Studienauftrag im selektiven Verfahren Gestaltung Schifffländi, Stein am Rhein

Beurteilungsbericht | Schlussfassung

Projekt des Teams METTLER Landschaftsarchitektur AG, Gossau

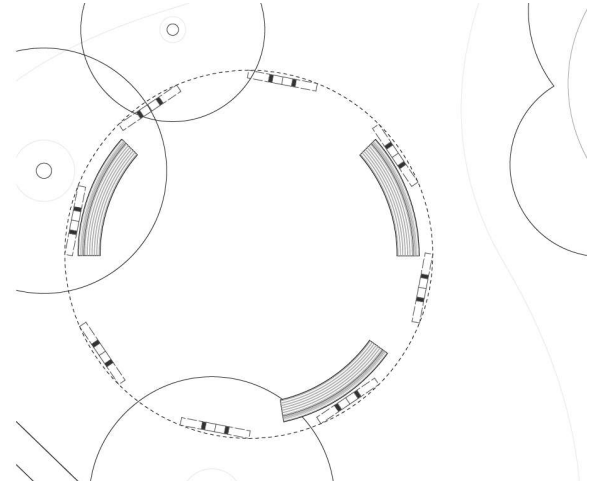
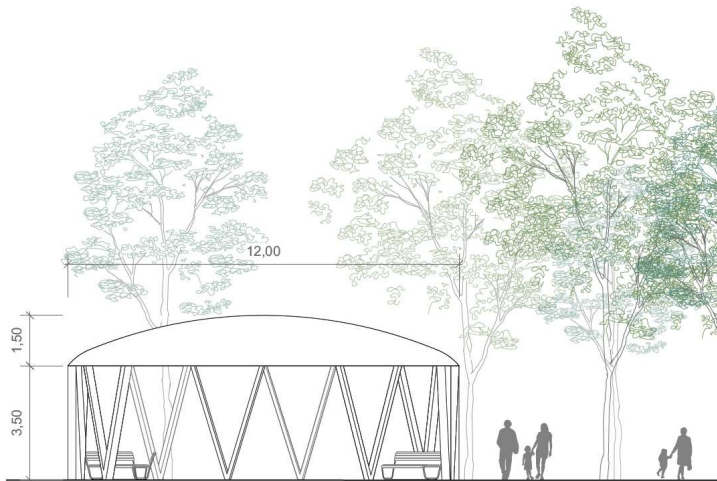
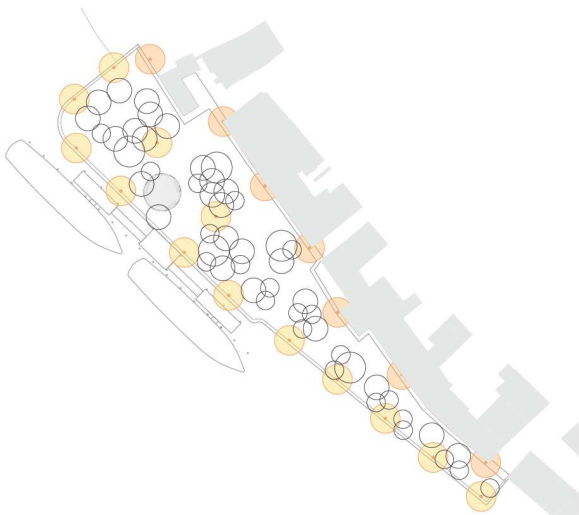
Das Projekt «Flussperle» schlägt einen einfachen und ruhigen Entwurf vor, der eine vielfach nutzbare Schifffländi schafft. Die Ruhe und Einfachheit zusammen mit einem interessanten Entwurf zum Pavillon wurden positiv aufgenommen. Fragen ergaben sich in der Typologie des Entwurfs als «Stadtgarten», welcher weniger den Bezug zur Stadt thematisiert, sondern als Hybrid zwischen Park oder Garten und der in der Altstadt von Stein am Rhein vorzufindenden Gassen und Plätzen gelesen wird. Diese Typologie scheint an diesem Ort nicht schlüssig.

Das präzise Setzen eines Belagsbandes entlang der Fassaden klärt den Übergang von Schifffländi zu Stadt und stärkt den Platz selbst. Die Ausformulierung dieses «Randes» um den Platz hat im Vergleich zur Zwischenbesprechung an Klarheit und Präzision gewonnen. Sinnvoll werden die vorhandenen Zugänge in dieses Belagsband integriert. Das Belassen des heutigen Niveaus der Platzfläche vor dem Restaurant wird begrüsst.

Die Lage des Pavillons zwischen Schiffanlegestelle und Suumetzg erscheint richtig. Der Nutzen und die Realisierung der verschiebbaren Bänke unter dem Pavillon wird in Frage gestellt und wirkt etwas gesucht. Die grössere Konstruktion bietet eher wenig Erholungsqualität. Der Spielwert dieser Elemente lässt sich mit dem vorgegebenen Projektstand nicht beantworten. Die runde Form ist vorstellbar und könnte in der weiteren Detaillierung noch an Stärke hinzugewinnen.

Der punktuelle Einsatz von Gussasphalt erscheint funktional sowie auch optisch eine Bereicherung und senkt die Unterhaltskosten. Die vorgeschlagene Lage dieses Belages deckt jedoch nicht die massgebenden Besucherbewegungen ab. Die Frage nach der präzisen Ausformulierung der Aussenbereiche der Restaurants wird im Projekt nicht beantwortet. Die angedachten ökologischen Werte der Anlage werden für die Schiffländi als gut eingeschätzt. Die Zugänglichkeit für Feuerwehr und Anlieferung ist nicht gegeben, könnten vermutlich in der Projektweiterentwicklung aber noch integriert werden. Das Farbkonzept für das Mobiliar der Restaurants wurde sinngemäss aus dem Bestand der Fassadenfarben entwickelt und kann sich stimmig einfügen. Die Baukosten werden im Vergleich zu den anderen Beiträgen als tief eingeschätzt. Die Unterhaltskosten liegen im Mittelbereich der eingereichten Projektbeiträge.

Das vorliegende Lichtkonzept ist etwas Technik-lastig. Die Leuchten sind jedoch sehr gut entblendet und das Licht wird zielgerichtet eingesetzt. Die Lichtführung ist nachvollziehbar und folgt den räumlichen Hauptelementen. Wärmere Lichtfarben (1'800 bis 2'200K) resp. PC Amber wären zu prüfen. Vorgeschlagene Steuerung und Entblendung sorgen für minimale Lichtimmissionen. Unklar bleibt die Beleuchtung in der Nähe der Quaimauer. Hier scheinen die Leuchten direkt in den Wasser-raum zu leuchten.

Projekt des Teams raderschallpartner ag landschaftsarchitekten bs la sia, Meilen

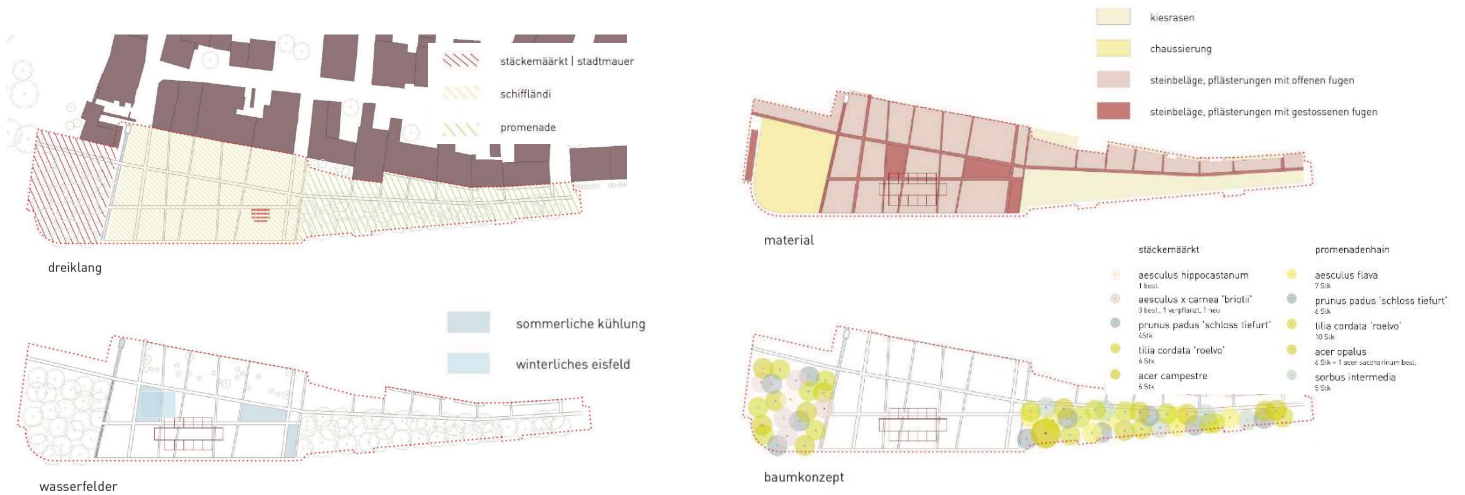
Die Ausgestaltung wurde kontrovers diskutiert. Das Führen der chaussierten Beläge bis an den Rand der Uferkante lässt die Schifffländi in drei Teilbereiche zerfallen. Die mediterrane Stimmung im Mittelbereich kontrastiert für die Jury unverständlich mit dem ökologisierten Bereich in der Promenade.

Die Belagsbänder vermögen einen Beitrag zur behindertengerechten Erschliessung des Platzes zu leisten, wirken jedoch unruhig. Die drei Wasserfelder, wie auch der Wasserlauf, versprechen spannende und überraschende Spielelemente zu werden, erscheinen jedoch zusammen mit den Trinkbrunnen als zu viele Themen und Formen von Wasser auf der Schifffländi.

Die Erhöhung der Vorbereiche der Restaurants wird kritisch beurteilt, da der Platzfläche der Schifffländi ihre Grosszügigkeit genommen wird und die betroffenen Gebäude ihres Sockels beraubt werden.

Die Aufenthaltsqualität wird als gut beurteilt. Dies gilt für die touristische Nutzung in der warmen Jahreszeit sowie für die Nutzung der Bewohnerinnen und Bewohner abends und ausserhalb der Tourismussaison. Ebenso sind eine gute Zugänglichkeit sowie Wendemöglichkeit für die Feuerwehr und die Anlieferung vorhanden. Die Hindernisfreiheit für Rollstühle ist angedacht, jedoch noch nicht gegeben.

Die Platzierung der Orangerie auf dem neuen Platz der Schifffländi ist sehr prominent. Das Projekt stellt dieses Element in den Mittelpunkt, sowohl räumlich wie auch thematisch. Diese Wichtigkeit wird in der Stadtansicht vom Wasser her zusätzlich betont, was in der Beurteilung eher kritisch gesehen wird, das Bauwerk wird in der Realisierung voraussichtlich einiges an «Leichtigkeit» verlieren, es wirkt wie ein überdimensionierter «Ticketschalter» und auch als direkte Konkurrenz zur Suumetzg als eigentlichem Verkaufsschalter. Auch die Grösse im aufgeklappten Zustand erscheint an dieser Stelle zu wuchtig. Die Verortung zentral vor dem Zugang auf die Schiffe wird kritisch beurteilt. Die Bewirtschaftung der Orangerie im Sommer- und vor allem im Winterbetrieb wird Einiges an Aufwand mit sich bringen, die Funktion im Winter als «Ausstellungsfläche» für Nicht-Winterharte Gewächse wirkt gesucht.
